**Forum mondial de l'harmonisation
des Règlements concernant les véhicules**

Proposition de série 05 d'amendements au Règlement n° 10 (Compatibilité électromagnétique)

Note du secrétariat*

«Annexe 6 – Appendice 1

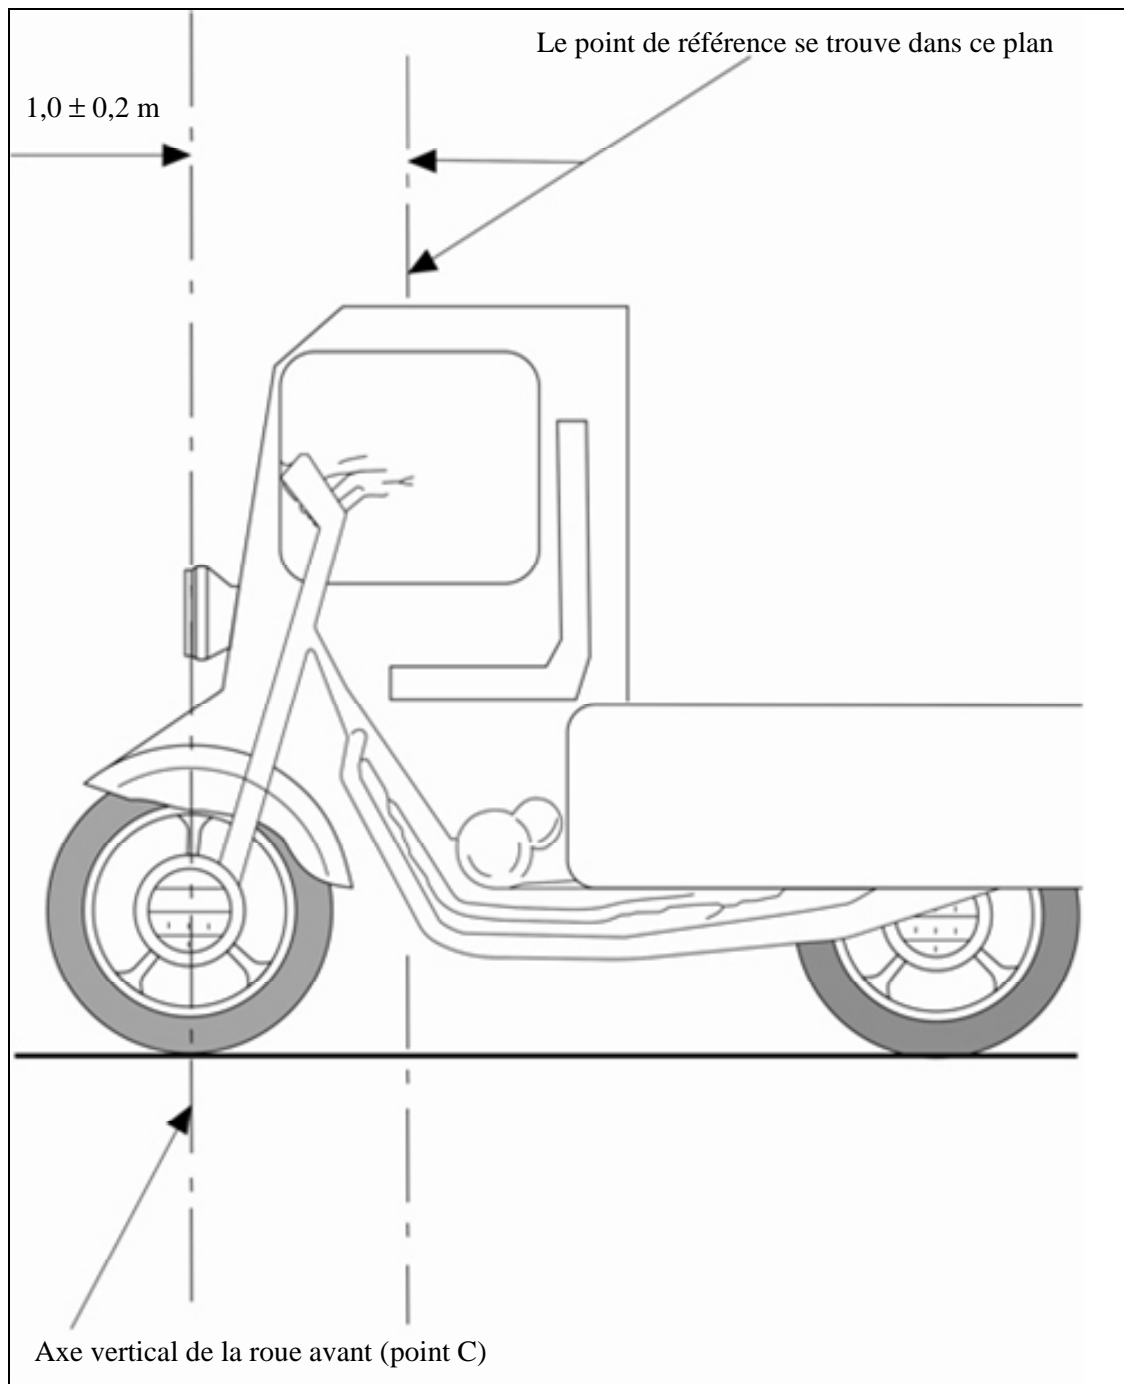
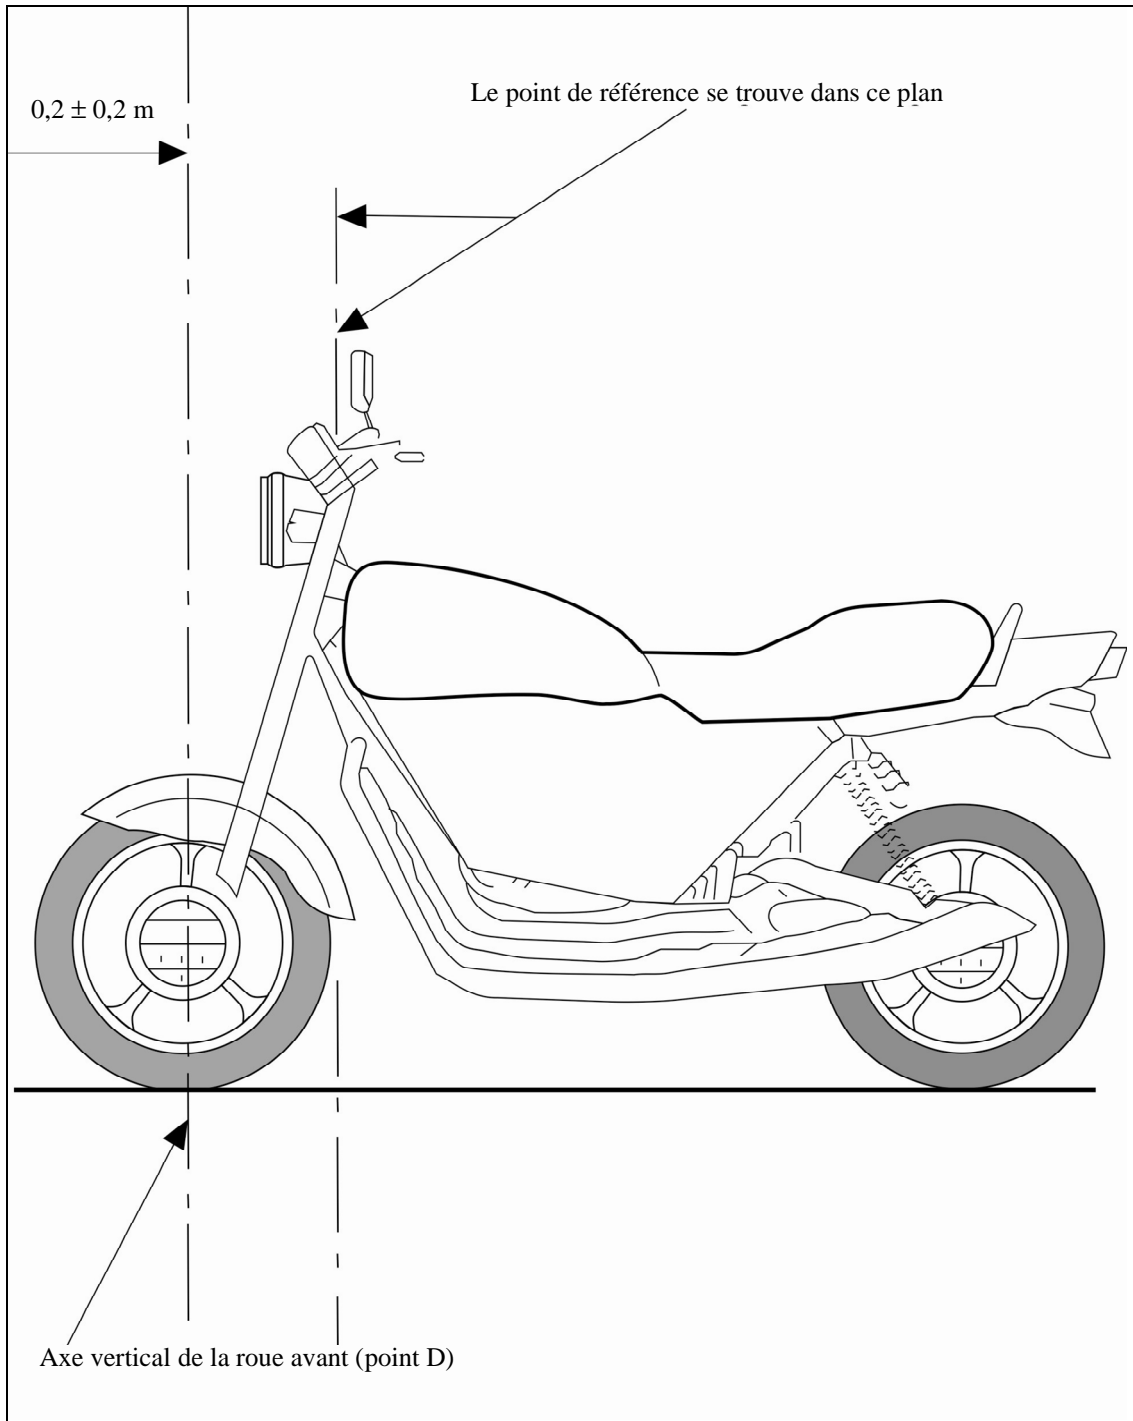
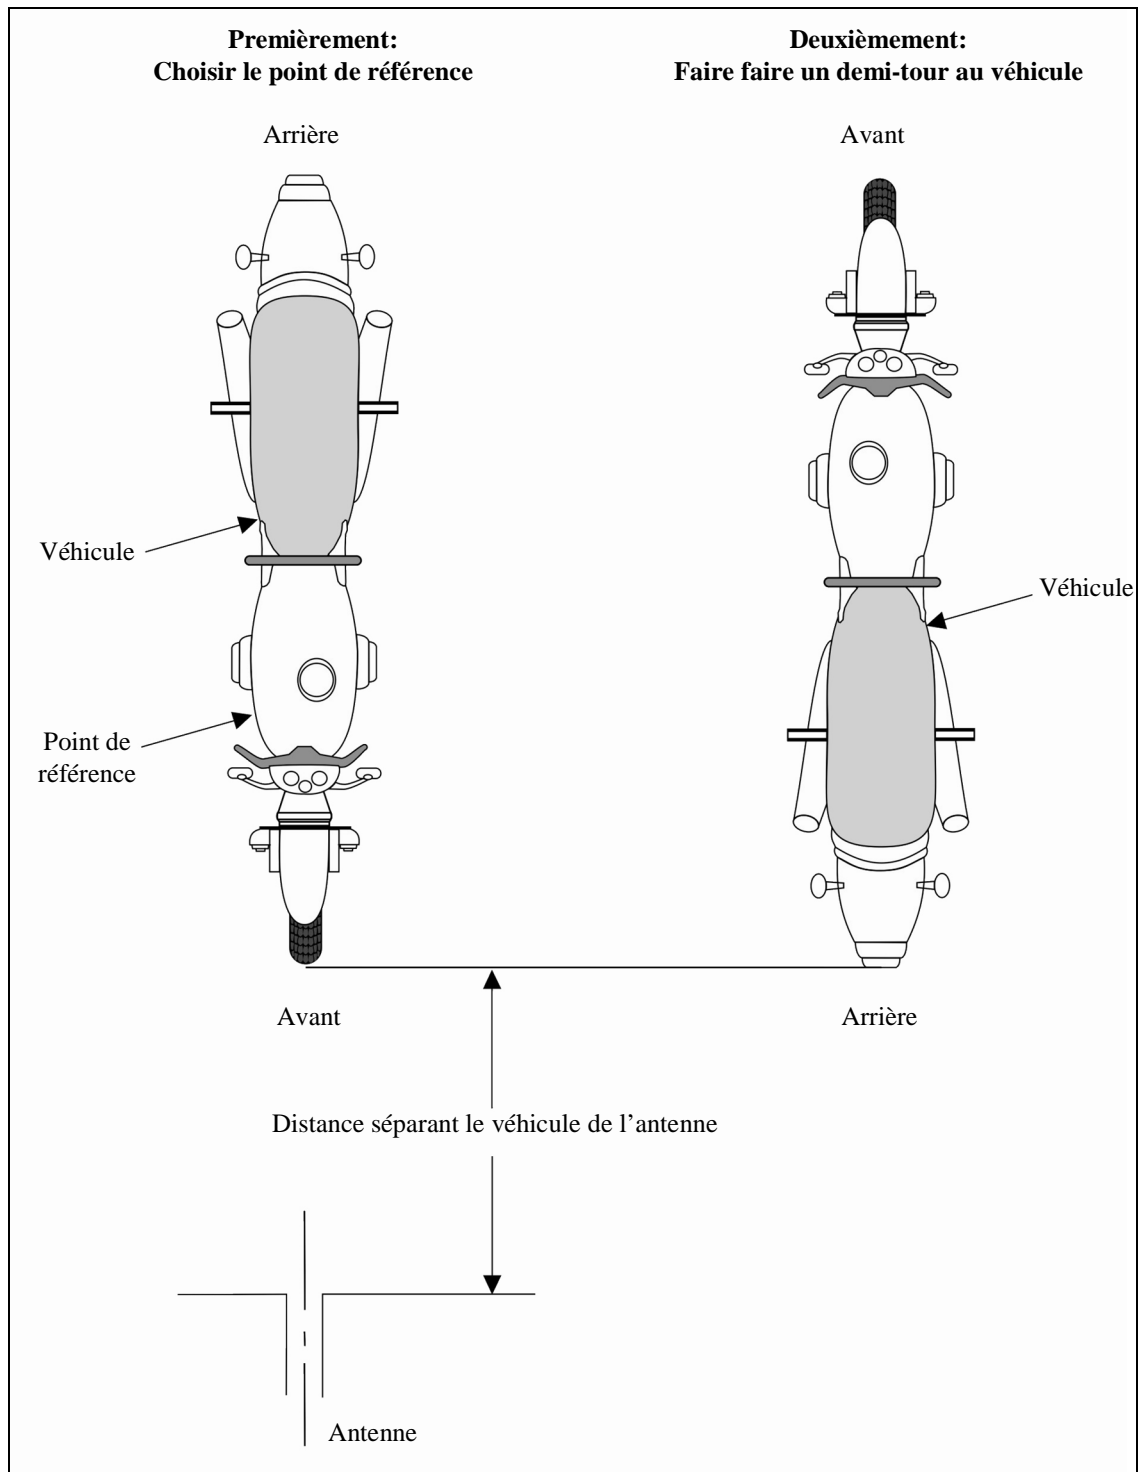
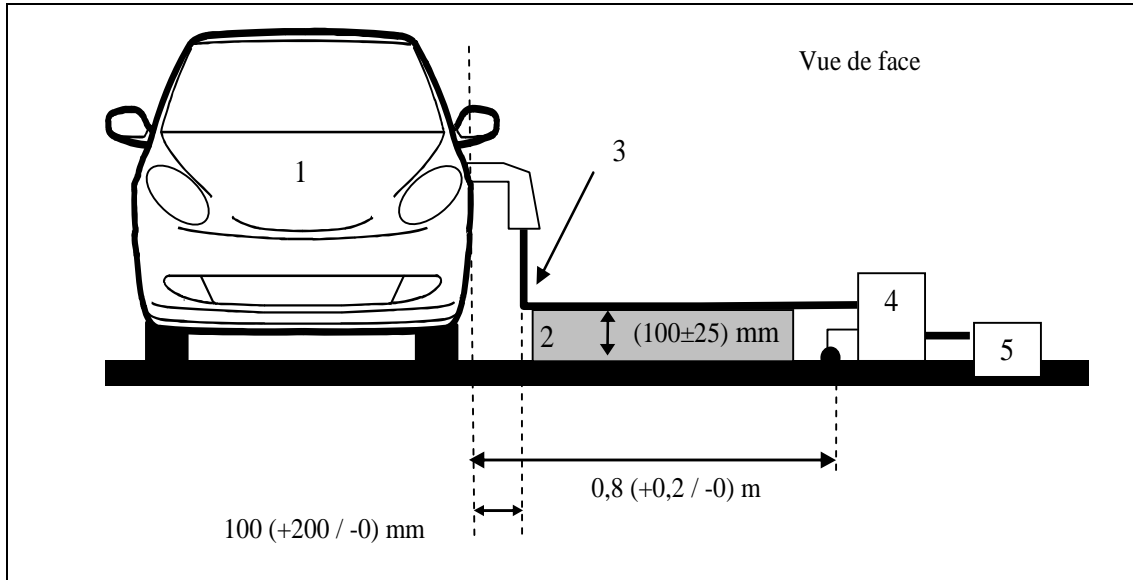
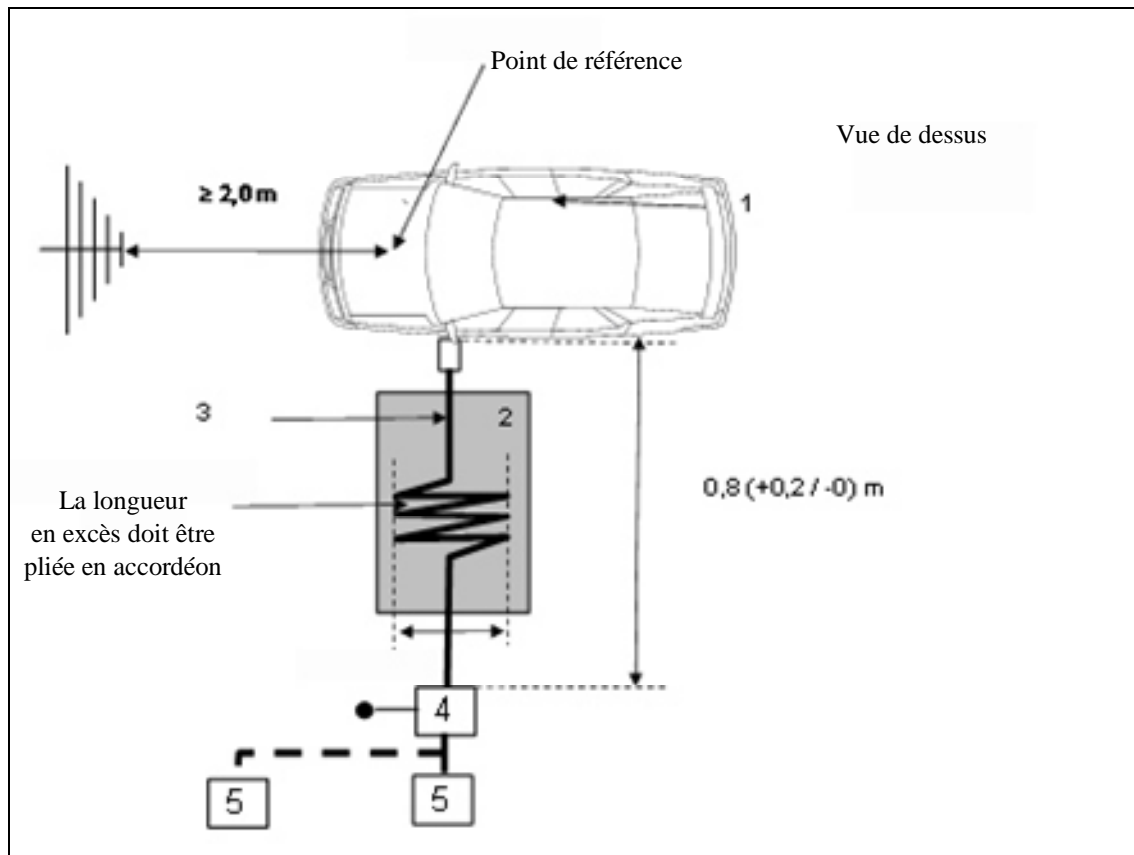
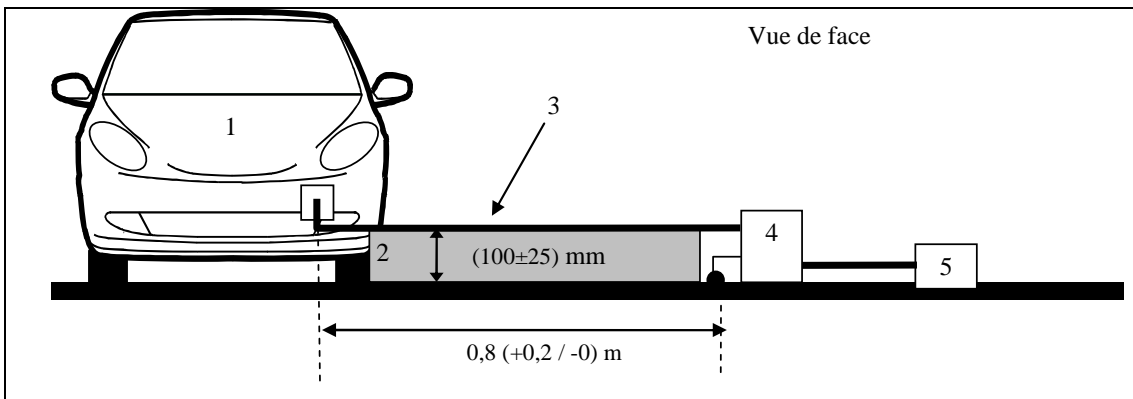
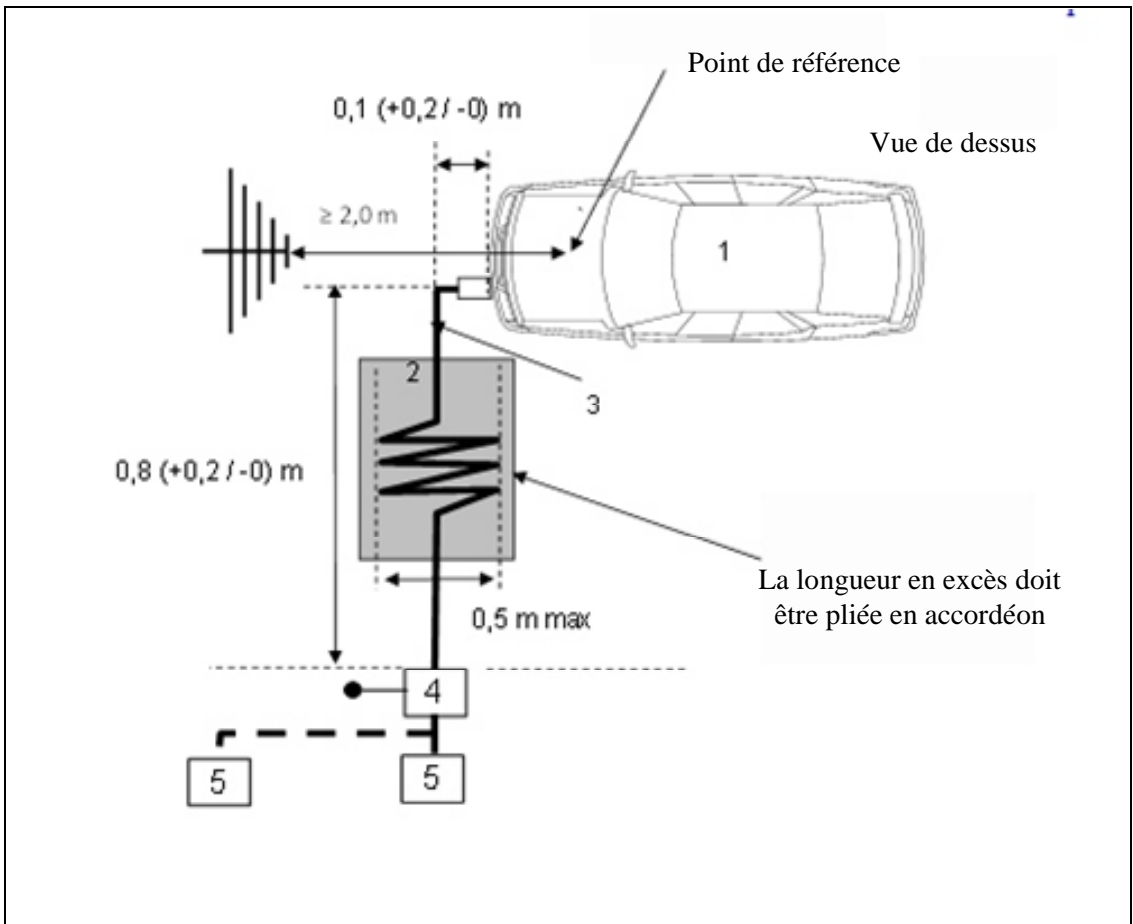
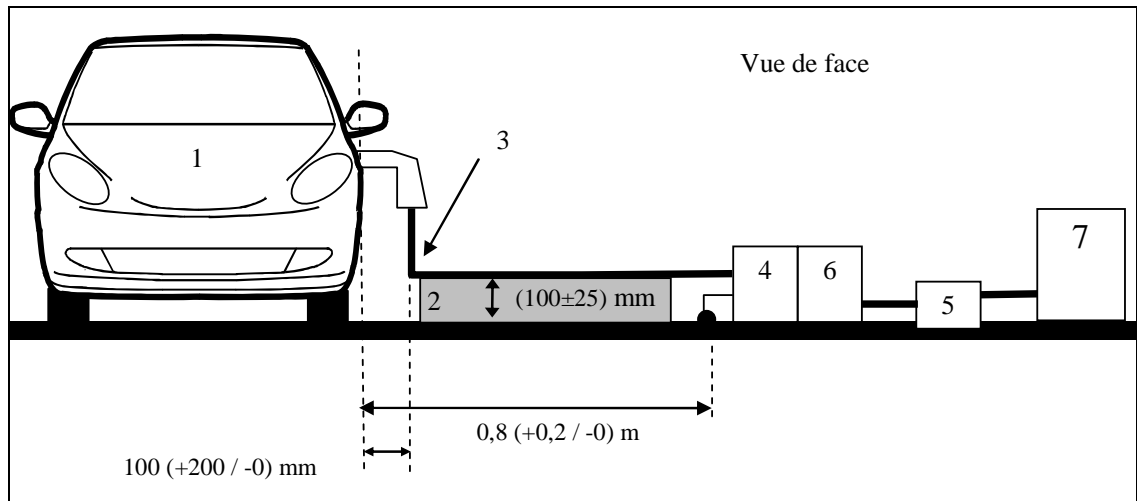
Annexe 6, appendice 1, modifier comme suit:
